Pytanie

Uprzejmie prosimy o opinię w sprawie możliwości dostosowania zasilania suwnicy 140 t w Elektrowni Bełchatów do wymogów aktualnie obowiązujących przepisów.

Odpowiedź

Rys. 1 - Stan obecny

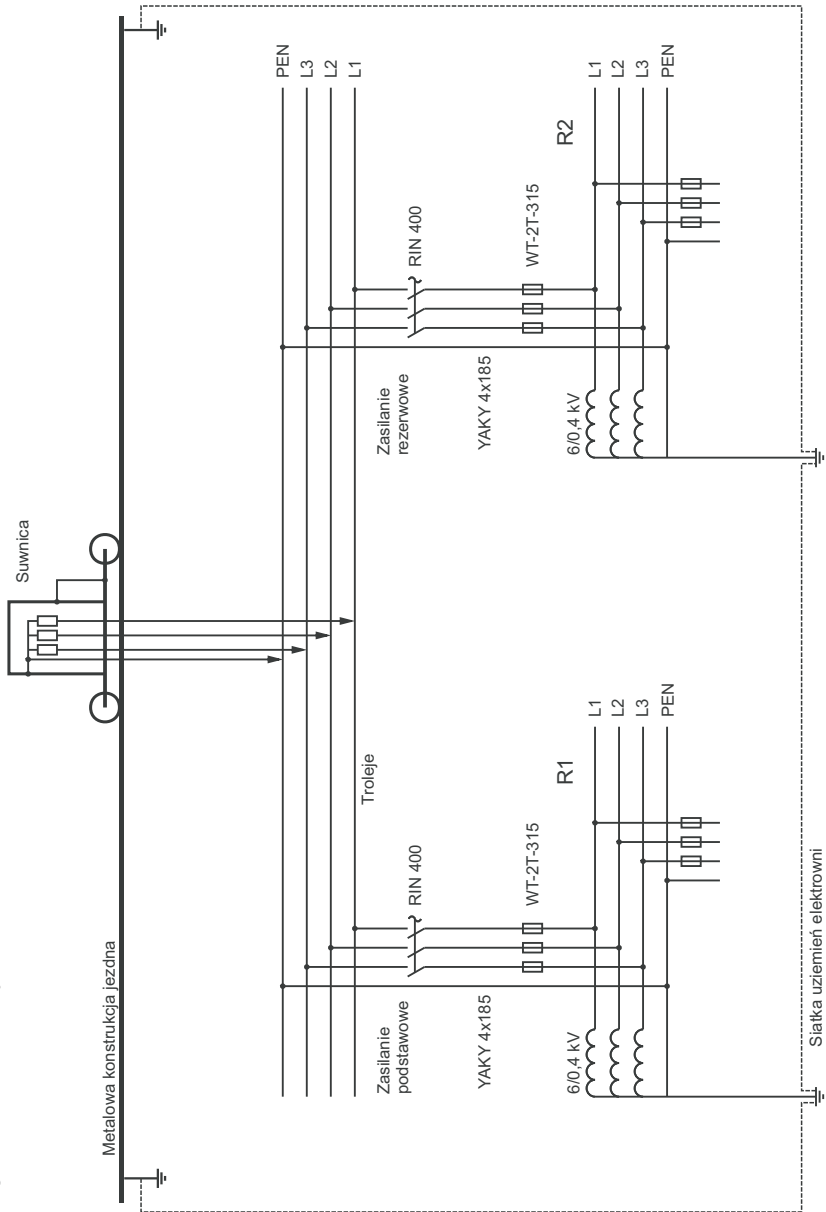
Obecnie suwnica jest zasilana w układzie TN-C poprzez cztery izolowane troleje (L1, L2, L3, PEN). Konstrukcja układu jezdnego suwnicy jest uziemiona. Uziemienia tworzą siatkę uziemień Elektrowni Bełchatów, wszystkie są ze sobą połączone. Obecny układ zasilania został przedstawiony na rys. 1. Układ ten nie spełnia warunków ochrony przed dotykiem pośrednim według normy PN-IEC 60364, bo zbyt duża jest wartość impedancji pętli zwarciowej w stosunku do zastosowanych bezpieczników.

Po stwierdzeniu powyższego można uznać, że również w myśl aktualnych przepisów ochrona jest w pełni skuteczna, proponowana przebudowa zasilania suwnicy nie jest potrzebna, a konkluzja w protokole pomiarów, iż „ochrona przeciwporażeniowa przed dotykiem pośrednim nie jest skuteczna” jest niesłuszna.

Rys. 2 - Proponowany stan po przebudowie układu zasilania

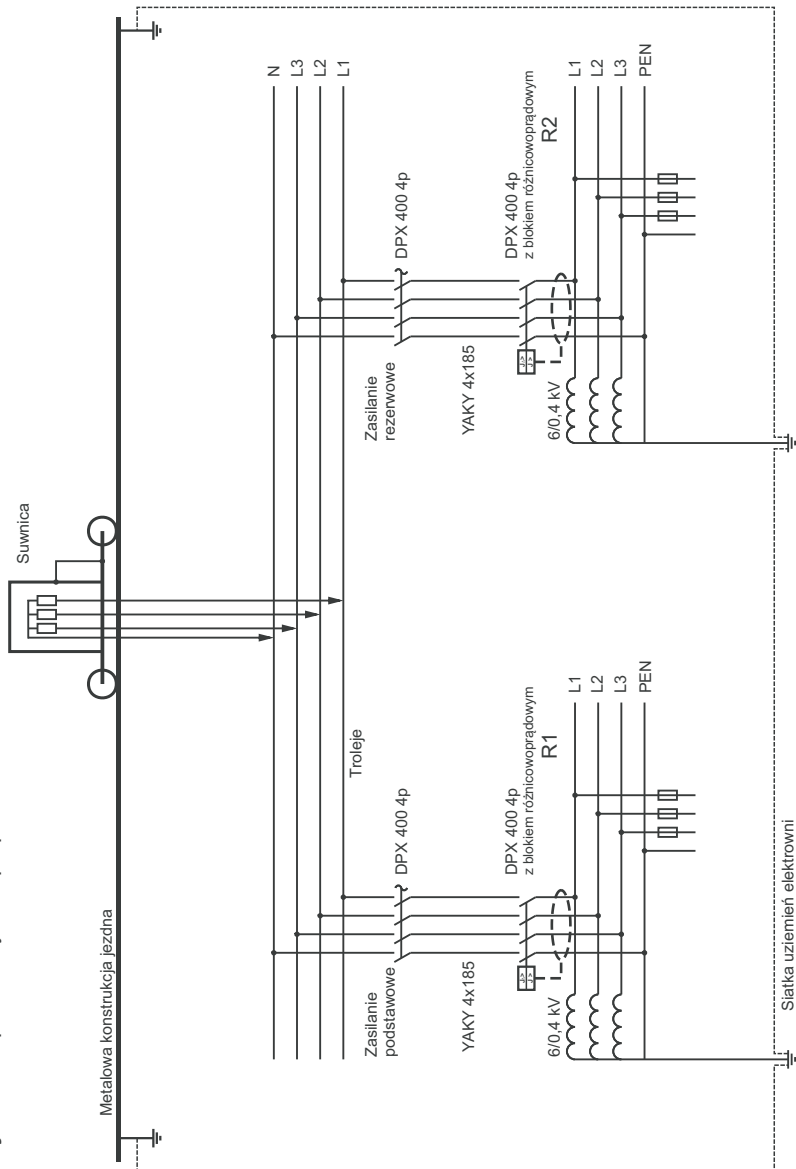
Czy prawidłowe byłoby zasilanie suwnicy w układzie TN-C-S pokazanym na rys. 2? W układzie tym bezpieczniki w polach odpływowych rozdzielni, z których jest zasilana suwnica, zostałyby zastąpione przez wyłączniki z członami różnicowoprądowymi. Zasilanie poprzez cztery troleje (L1, L2, L3, N) pozostałoby bez zmian, a ciągłość połączeń przewodów ochronnych PE suwnicy z uziemieniem byłaby zapewniona przez docisk kół jezdnych suwnicy o masie kilkudziesięciu ton do metalowej konstrukcji jezdnej. Pozostałe odbiory w rozdzielniach R1 i R2 pozostałyby zasilane w układzie TN-C.

Zasilanie 140-tonowej suwnicy przez układ ochronny różnicowoprądowy nie jest pomysłem szczęśliwym. Podobne pomysły wprowadzania wyłączników różnicowoprądowych w miejscach najmniej odpowiednich, również w obwodach suwnic, były już wcześniej rozpowszechniane (np. w zeszycie 11/1996 Wiadomości Elektrotechnicznych). Po wdrożeniu okazuje się na ogół, że częste zbędne wyłączenia przez człon różnicowoprądowy są nie do zniesienia w eksploatacji i z pomysłu trzeba się wycofać, ale o tym już nigdzie się nie pisze.
